Stellungnahme zum Umbau des Platzes am Steintor – Möglichkeiten zum Erhalt eines Großteils des Baumbestandes

Ziel und Arbeitsgrundlagen

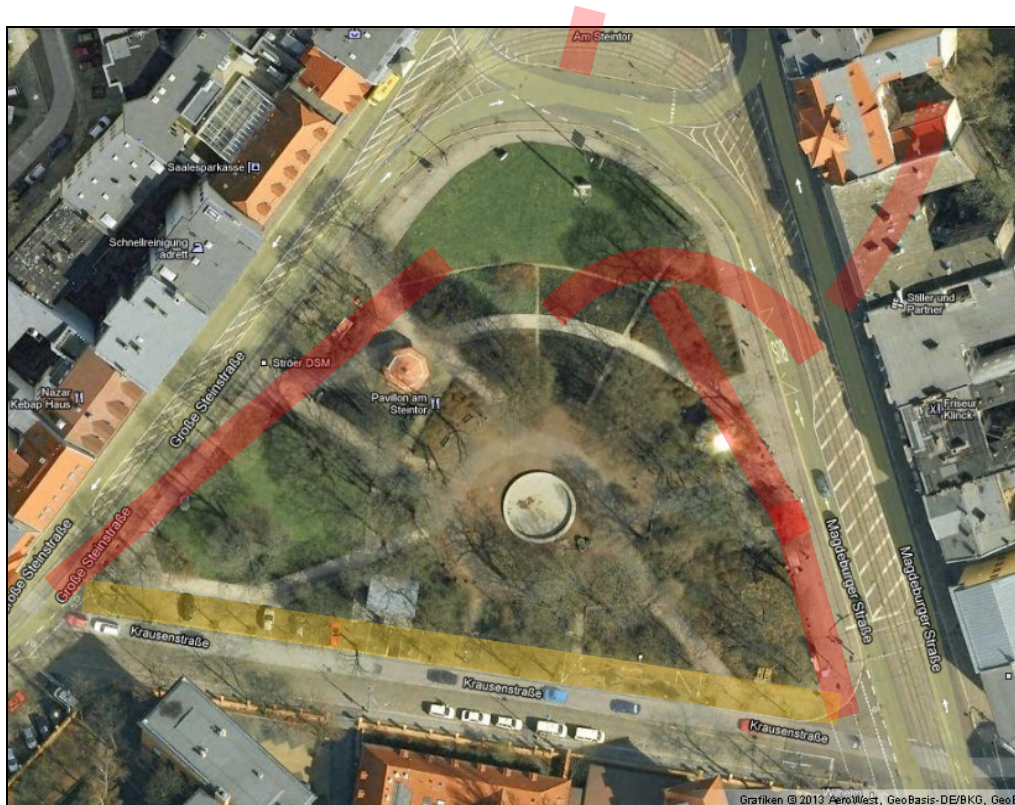
Foto 1: Die Fläche des heutigen Steintorparks. Findet der geplante Umbau statt, fällt in der Krausenstraße durch Straßenerweiterung (gelbe Linie) die Straßenbaumreihe und die erste Parkbaumreihe (4 von 7 Bäumen). Durch die neue Führung der Straßenbahnschienen durch den Steintorpark (rote Linie), fällt in der Großen Steinstraße fast die komplette erste Reihe der Parkbäume, sowie die komplette erste Reihe Parkbäume entlang der Magdeburger Straße. Dadurch geht fast die komplette äußere Umrandung des Steintorparks verloren.

Ein weiterer wichtiger Aspekt wird erst im Luftbild deutlich: die Dimension des neu geplanten Stadtplatzes auf dem Areal der heutigen Großen Steinstraße (Maximale Breite 27 m). Trotz der 13 Neupflanzungen sowie eines erhaltenen Altbaumes, soll die Fläche komplett gepflastert werden! Nur um deutlich zu machen, es ist nichts gegen einen neuen öffentlichen Platz einzuwenden, ganz im Gegenteil. Jedem muss aber klar sein, dass dieser Platz auf Kosten des bestehenden Steintorparks angelegt wird – zum Wohle der Bürger?!

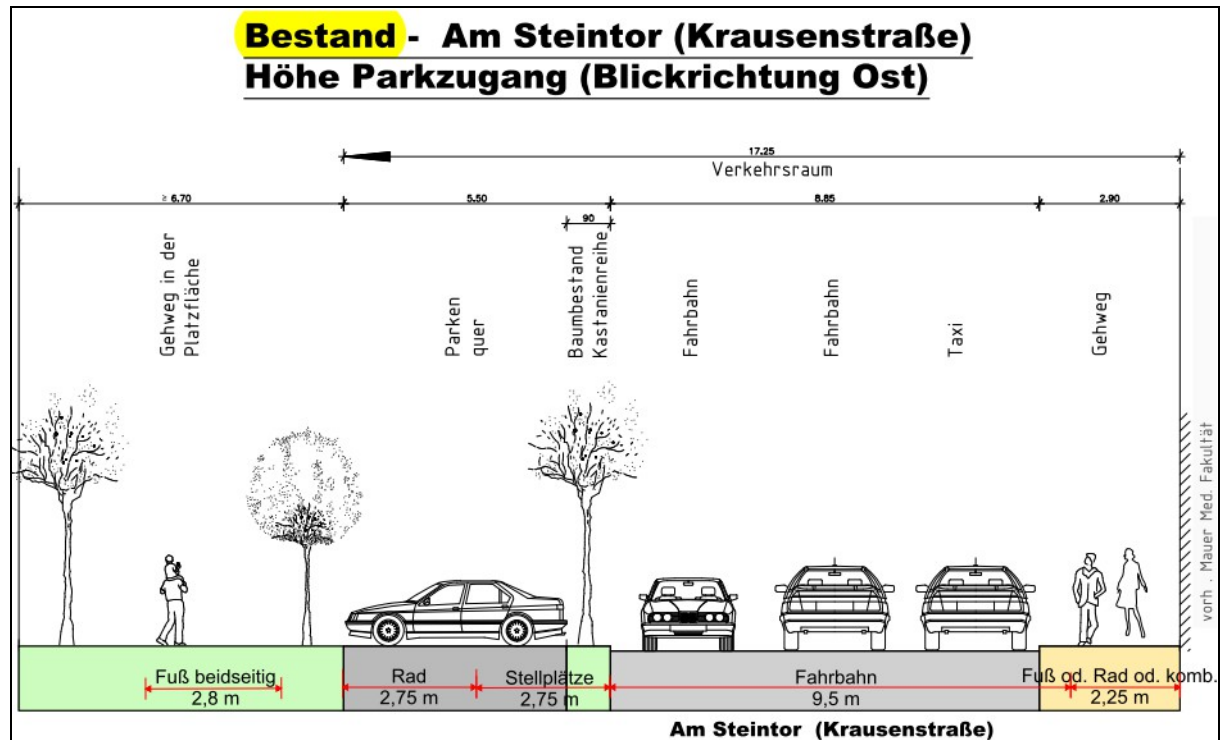
Die aktuelle Breite des Straßenraums zwischen der Wand entlang des Fußweges am Uniklinikum und dem gegenüberliegenden Straßenbegleitbaum beträgt 11,75 m, mit den bestehenden Parkbuchten quer zu Straße ergibt sich eine Gesamtbreite von 17,25 m. Abzüglich der Wurzelbereiche der Bäume haben diese Parkbuchten eine Breite von 4,60 m (Abb. 2).

Die Erweiterung der 3-spurigen Fahrbahn auf 9,5 m findet ausschließlich in Richtung Mauer an den Unikliniken statt. Damit verringert sich die Breite des heutigen Fußweges von 2,90 m auf 2,25 m, so dass nicht genügend Raum zum Anlegen eines getrennten Fuß- und Radweges stadtauswärts verbleibt. Aufgrund des fließenden Fahrradverkehrs wäre die Anlage eines

Abb. 2: Die heutige Situation in der Krausenstraße (Regelquerschnitt 1). Die Anforderungen der Planer (Abb. 1) wurden auf die Bestandssituation übertragen (rot). Durch die Neuanlage der Fahrbahn in Richtung der Mauer der Uniklinik können die Straßenbegleitbäume erhalten werden. Auf den heutigen Stellplätzen quer zur Fahrbahn können ca. 10 Stellplätze längs zur Fahrbahn zwischen den Straßenbäumen angelegt werden. Daneben verläuft der Radweg unter Bäumen. Im Park wird ein beidseitiger Fußweg angelegt.

Zwischen den erhaltenden Straßenbäumen sind ca. 10 Stellplätze für PKW/Taxi in Parkbuchten realisierbar. Daneben verläuft der Fahrradweg stadteinwärts. Im Park wird dann ein beidseitiger Fußweg angelegt (Foto 4).

Diese Variante könnte für den Erhalt von 13 Bäumen sorgen.

Abb. 4: Die Planungen für den Bereich Magdeburger Straße Nr. 18/19, hier auf Höhe der geplanten Haltestelle der Linie 12. Der Haltestellenbereich stadteinwärts soll in der Planung als 3,10 – 4,10 m breite Mittelinsel für Fußgänger dienen und die Querung der Magdeburger Straße ermöglichen.

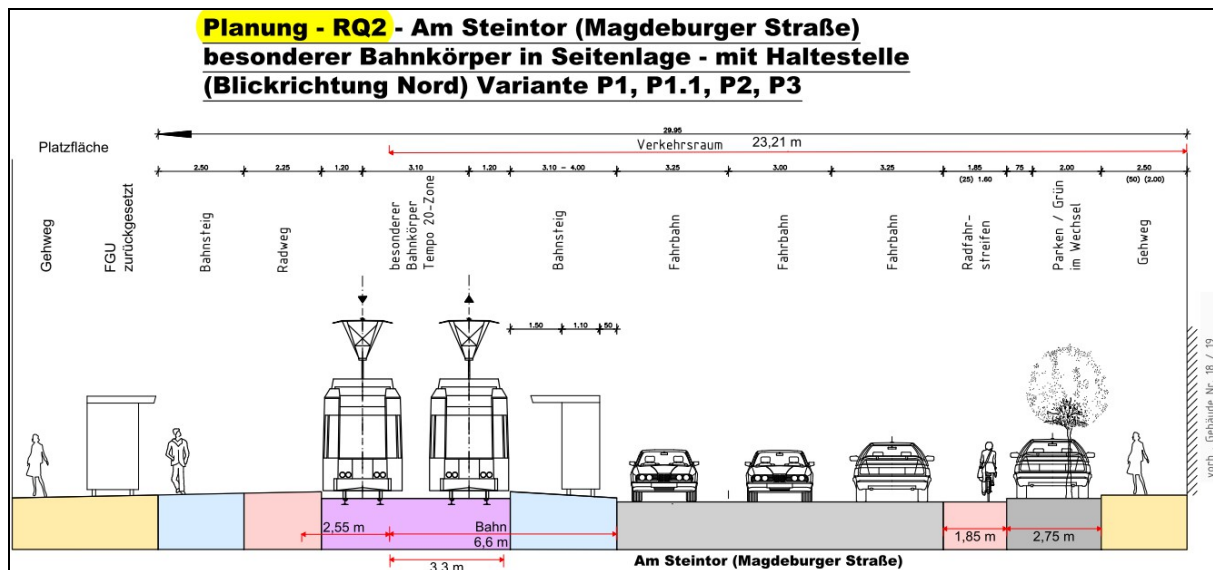
Zwischen Fahrbahn und Gleisbett soll zudem 3,10 bis 4,10 m breite Mittelinsel für Fußgänger angelegt werden. Diese dient in erstere Linie zu Querung der Magdeburger Straße Ecke Krausenstraße. Über zwei Ampeln (einmal Straßenbahnschienen, einmal Fahrbahn), erreicht man als Fußgänger vom Steintorpark kommend, die Gebäudeseite auf der Magdeburger Straße. Laut Stadtplanungsamt wäre das Überqueren der Schienen und der 3-Spurigen Straße ohne Mittelinsel nur mit längeren Grünphasen zu schaffen, da an dieser Kreuzung neben dem Fahrzeugverkehr, auch der Straßenbahnverkehr aus der Fahrbahnmitte der Magdeburger Straße auf das eigene Gleisbett auf der Seite des Steintorparks einschwenken muss (Abb. 4).

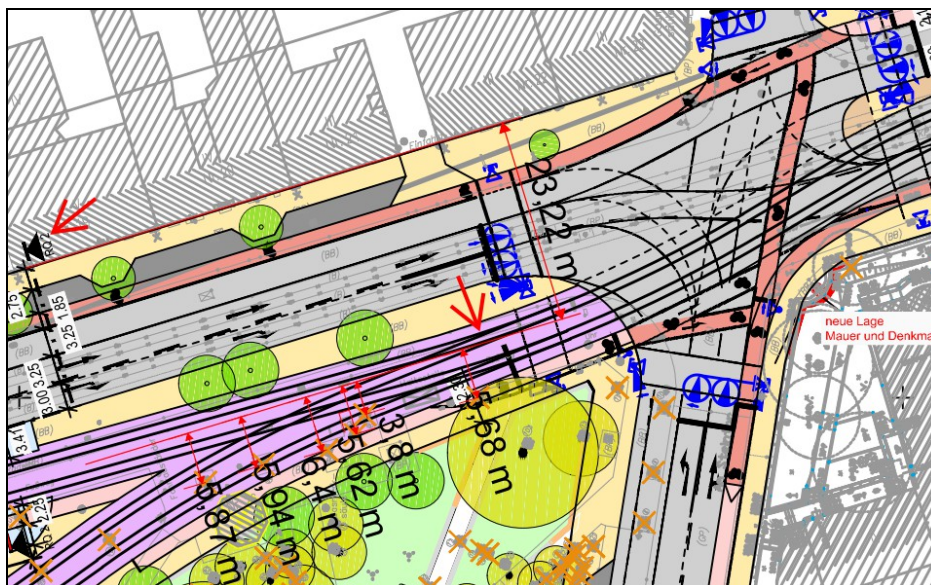
2. Warum schwenken die Gleise Richtung Markt gleich bei Erreichen des eigenen Gleisbettes (auf Höhe der dann eingeschränkten Ampelquerung durch die fehlende Mittelinsel) in Richtung Große Steinstraße, in Richtung Steintorpark ein? Ein späteres Einschwenken könnte den Bestand von 4 Altbäumen sichern (Abb. 5).

3. Der Knackpunkt in diesem Bereich ist allerdings die Haltestelle der Linie 12. Durch Veränderung des Bogens der Straßenbahnschienen vor dem Steintorvarieté, kann der Haltestellenbereich um 5 – 10 Meter Richtung LuWu verlegt werden, um so weitere 2 Altbäume zu retten. Für 3 Bäume unmittelbar östlich der geplanten Haltestelle der Linie 12 besteht aber wahrscheinlich auch in dieser Variante keine Rettung (Fehler: Referenz nicht gefunden).

Gibt es keine Lösung die Ampel so zu Takten, dass Fußgänger die Straße überqueren können, ist zu prüfen, ob die Mittelinsel in einer Breite von 2,50 m hergestellt werden kann. Auch hier sollen die Bahnen Richtung Markt natürlich erst so spät wie möglich in Richtung Steintorpark einschwenken. In dem Fall würde die Bahn stadtauswärts auf Höhe des heutigen Fußweges verkehren, was im Kronenbereich zu stärkeren Rückschnitten führen würde, jedoch immer noch für den Baum vertretbar ist. Die Baumachsen befänden sich dann in einem Abstand von 1 m, sowie 2,6 – 3,6 m zum Gleisbett (Abb. 5).

Zwischen Fahrbahn und Bahnkörper ist eine 3,10 – 4,10 m breite Mittelinsel geplant, die im Wesentlichen als Querungshilfe an der Ampel Magdeburger Straße dient. Gleich neben besagter Ampel schwenkt das Gleisbett zudem in Richtung Markt ein (rechter roter Pfeil). Ohne die Mittelinsel und das frühzeitige Einschwenken der Gleise entstehen Abstände zwischen 3,8 m und 6,4 m zwischen Gleisbett und Bäumen. Mit einer zumindest 2,5 m breiten Mittelinsel ergeben sich Abstände zwischen 1,3 m bis 3,9 m zum Gleisbett.

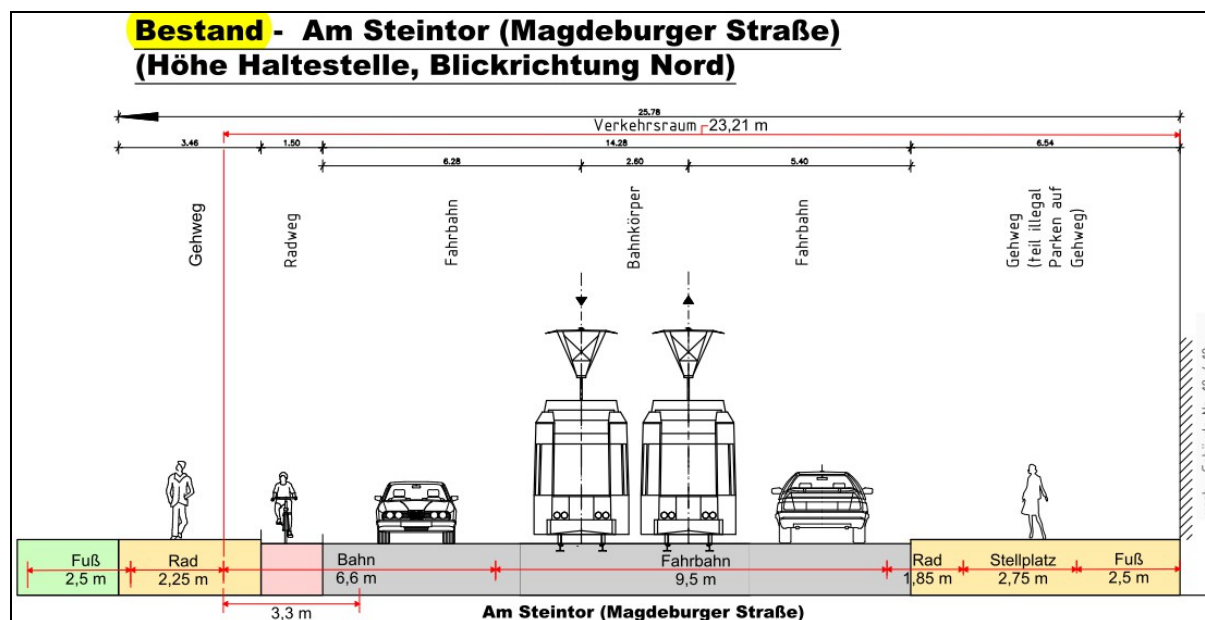
Aktuell beträgt die Breite des Straßenraums 25,75 m zwischen den Häusern Nr. 18 und 19 und dem Ende des Fußweges auf der Seite des Steintorpark (RQ 2) (Abb. 6).

Abb. 6: Die heutige Situation des Verkehrsraums in der Magdeburger Straße Nr. 18/19 (Regelquerschnitt 2). Die Anforderungen der Planer (rot) wurden auf die Bestandssituation übertragen (Abb. 4). Durch den Verzicht auf die angedachte Mittelinsel, kann der Bahnkörper direkt neben die Fahrbahn gelegt werden. Die stadtauswärts fahrende Bahn verkehrt dann mittig auf dem heutigen Radweg. Kann aufgrund der Ampelschaltung für Fußgänger nicht gänzlich auf die Mittelinsel verzichtet ist sie mit maximal 2,5 m Breite anzulegen. Dann Fahren die Bahnen auf dem heutigen Fußweg, was im Kronenbereich der Bestandsbäume zu Rückschnitten führen würde.

1. Auf die zwischen 3,10 und 4,10 m breite Mittelinsel sollte verzichtet werden. Vom Riebeckplatz kommend schwenkt die Bahn im Parkbereich auf ihr eigenes Gleisbett, allerdings direkt neben der Fahrbahn ein. Eine sichere Überquerung der Magdeburger Straße (mit Mittelinsel – über zwei Ampeln) ist nach vorheriger Querung der Krausenstraße an den Unikliniken möglich (Abb. 5). Als weitere Querungsmöglichkeit der Magdeburger Straße besteht der Fußgängerüberweg in unmittelbarer westlich der Haltestelle der Linie 12 (Foto 5).
